PREFEITURA MUNICIPAL DE PATROCÍNIO

Secretaria Municipal de Meio Ambiente

PARECER ÚNICO N° 55

EMPREENDIMENTO: Condomínio residencial

Figura 1: cópia do trecho projeto de drenagem pluvial, folha 2/03, que mostra a interligação da rede pluvial final do condomínio ao canal da Av. Dr. Walter Pereira Nunes.

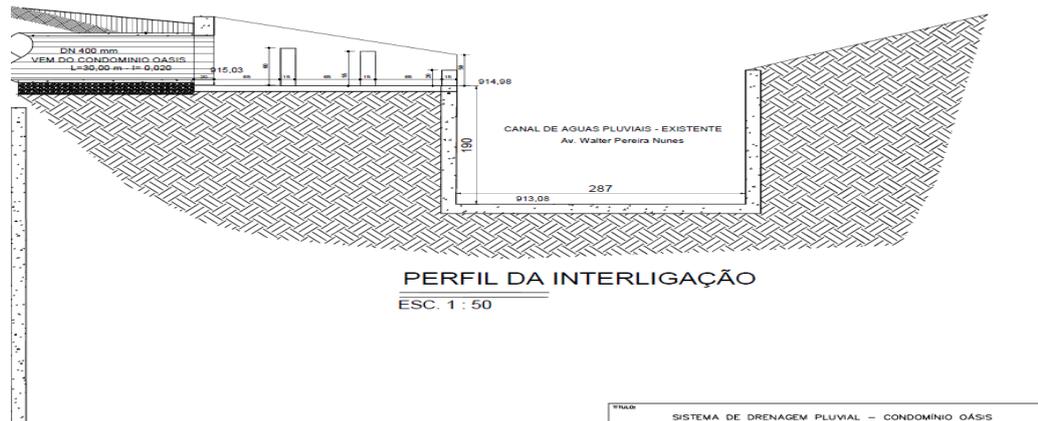
3.4 Efluentes líquidos: na fase de implantação do condomínio deve-se fazer uso dos sanitários químicos na obra. Também podem ocorrer efluentes provenientes de possíveis vazamentos de óleo diesel de máquinas e caminhões, os quais devem ser extremamente evitados. Concluída a obra os efluentes líquidos serão destinados à rede pública de tratamento. Conforme já explicado, um trecho de rede pública de esgoto será executado pelo empreendimento para condução do seu efluente e efluentes líquidos de drenagem serão lançados no canal aberto existente na av. frontal, ver detalhe do projeto de drenagem copiado abaixo: (Fonte do Autor do projeto: Engº Diego Henrique Oliveira)

Para esse caminho do emissário caso exija supressão vegetal, deve ser solicitado à SEMMA, ver quadro de condicionantes, pois passará pela margem do curso d'água e terá supressão vegetal. No caso, exige-se faixa de servidão da rede sem edificações e livre de árvores, apenas com vegetação rasteira. A supressão está detalhada no item 3.6 Intervenções em APP abaixo.

Medidas mitigadoras: transporte, tratamento e descarte adequados dos dejetos gerados nos banheiros químicos, por empresa especializada, até o ponto de tratamento – ETE Rangel. Realizar reparos e trocas de óleo nas máquinas e caminhões apenas em postos de combustíveis, a fim de se prevenir a contaminação do solo e do lençol freático. Não lançar os efluentes no corpo hídrico sem tratamento. Evitar que o escoamento superficial de águas pluviais do condomínio, tendo em vista que a rede de drenagem será executada para tal fim. A fim de evitar que se gere inundações nas vias, carreamento de solos e erosões. No local do bota-fora executar medidas como instalação de barreiras de contenção de solo, cacimbas, desvios, etc. Introduzir vegetação onde houver solo exposto e no entorno do dissipador e bem como na faixa de servidão das redes assim que forem concluídas as obras.
